Dossier publié par le STIF pour le débat public de novembre 2008

Cartographie du tracé à Montreuil

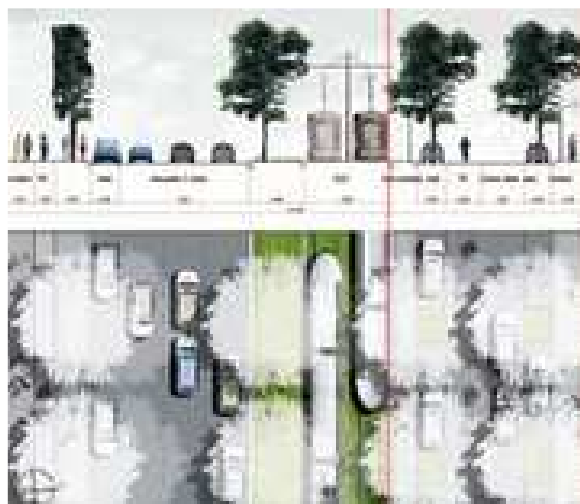
Commentaires de l'AMUTC

L'insertion du tram : la plate-forme du tramway est implantée entre, au sud, une chaussée de circulation à double sens et, au nord, un système de contre-allées non-continues réservées à la desserte riveraine et au stationnement. Chacune des chaussées est bordée d'arbres d'alignement.

Avenue paysagère chaussée sud avec stationnement

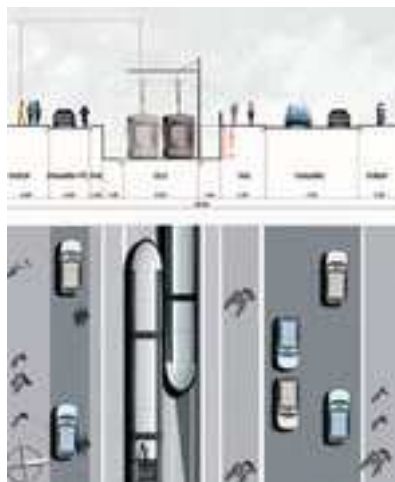
Sur ce principe, deux variantes sont possibles :

- L'une propose de réserver la chaussée sud à la circulation du trafic de passage précédemment assuré par l'A186 et de la border d'une piste cyclable bidirectionnelle ;
- L'autre propose d'ajouter du stationnement sur la chaussée sud et de dissocier les deux sens de la piste cyclable en bordure de chacune des deux chaussées.
